DOCUMENTO GENERALE DI RISPOSTA ALLA RICHIESTA DI INTEGRAZIONI DEL MINISTERO DELL'AMBIENTE

DIREZIONE STUDI E PROGETTO

NUOVO COLEGAMENTO FERROVIARIO TORINO LIONE – TRATTA ITALIANA DELLA SEZIONE INTERNAZIONALE: TRACCIATO, UBICAZIONE DEI SITI DI CANTIERE E CAMPI BASE, LOGISTICA DEL MARINO

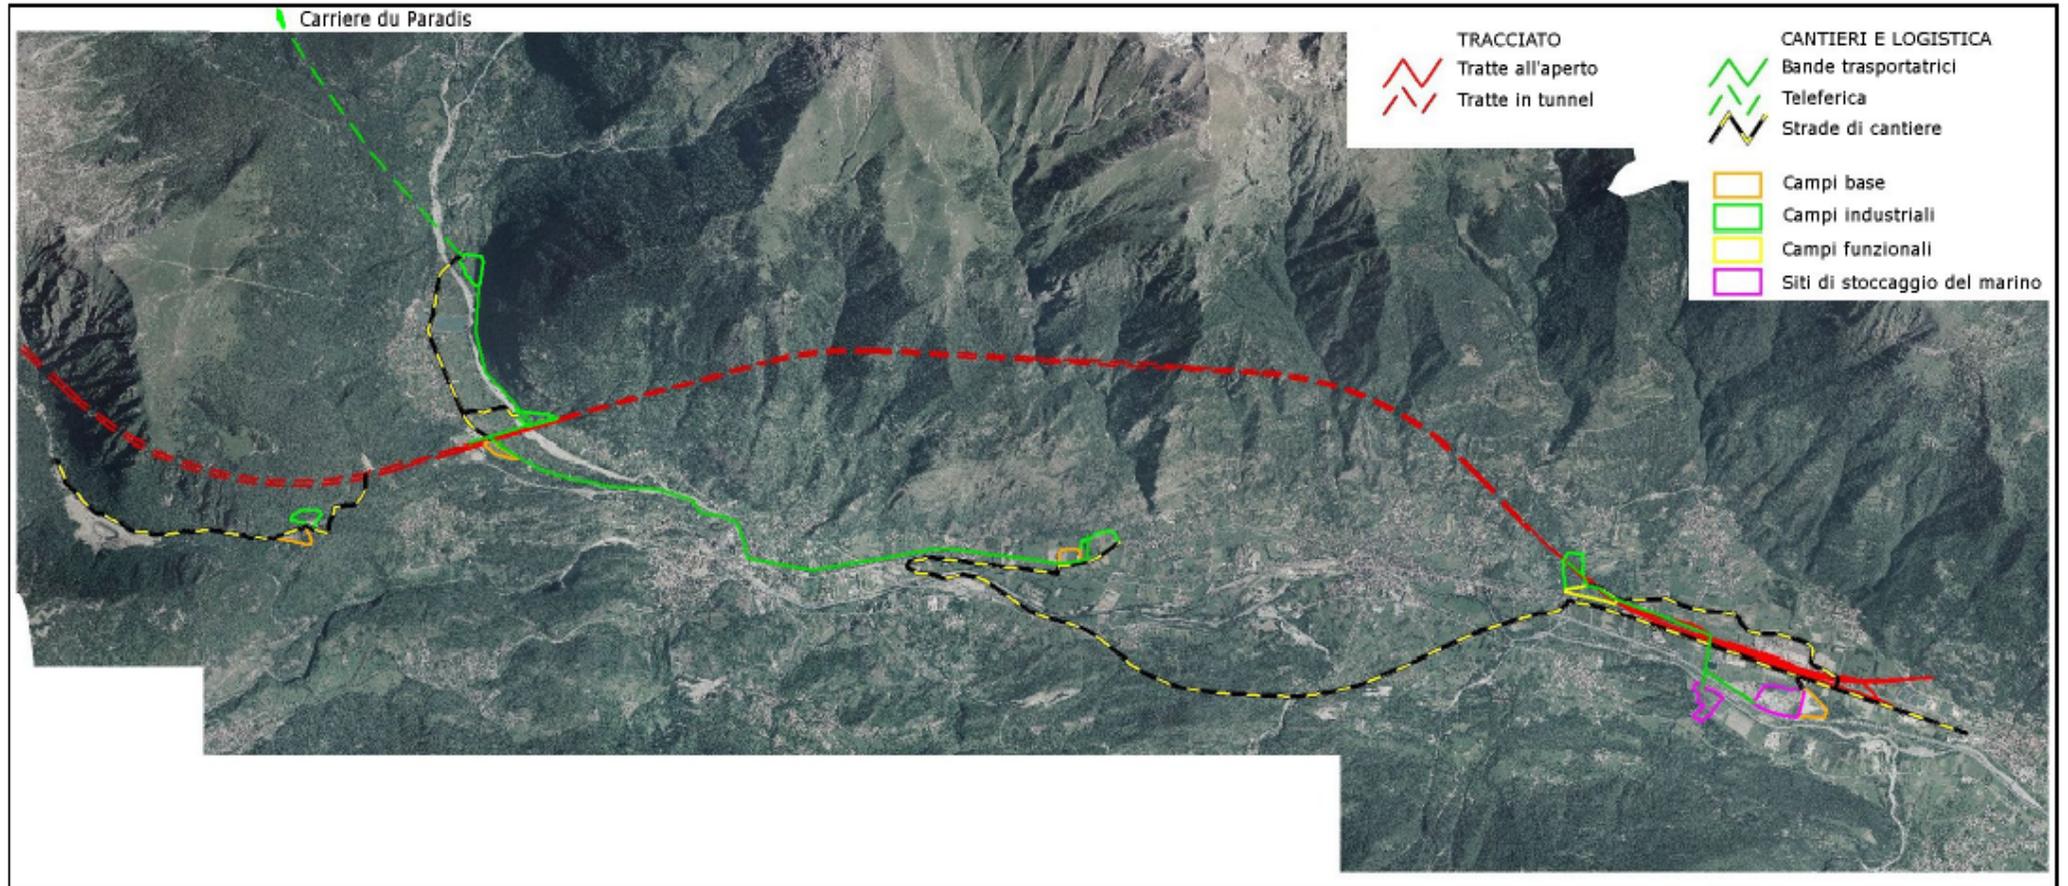
1b	Di integrare le analisi relative alla utilizzazione di zone golenali per la localizzazione di infrastrutture di cantiere (o di stoccaggio di smarino), verificando che simili azioni non diminuiscano l'azione mitigatrici di dette aree	<p>Per la fase di cantiere si è trovata un'adeguata localizzazione (Fig 1) e conformazione dei cantieri meno interessati da fenomeni di alluvionamento o di frana.</p> <p>Solo per il cantiere di Chianocco, il sito di valorizzazione del marino a Esclosa ed il sito di San Giorio si prevedono approfondimenti in fase di progetto definitivo in modo tale da non essere soggetti a danni in caso di eventi di piena e da non determinare, nello stesso tempo, un peggioramento delle condizioni di rischio per gli insediamenti circostanti. Per quanto riguarda il sito di valorizzazione del marino di Esclosa, la quantità di materiale stoccato sarà posizionato in modo da consentire, nel caso di un'onda di piena, il libero deflusso delle acque.</p>	ALLEGATO 1b Zona dei Cantieri. Estratto dal SIA. Carta aree inondabili SIA

ne caso di eventuali inondazioni.	Per progetto definitivo il posizionamento e dimensionamento delle opere definitive sarà verificato e tale da non renderle soggette a danni in caso di eventi di piena e da non determinare un peggioramento delle condizioni di deflusso delle portate di piena dei corsi d'acqua.																					
1c	Di approfondire nel dettaglio le necessità di aree da occupare per esigenze di cantiere ed i relativi interventi di compensazione e di mitigazione, con indicazione dettagliata di questi ultimi.	<p>Per la realizzazione dell'intera opera, lato Italia, è stata prevista l'occupazione di alcune aree, a uso temporale così suddivise:</p>
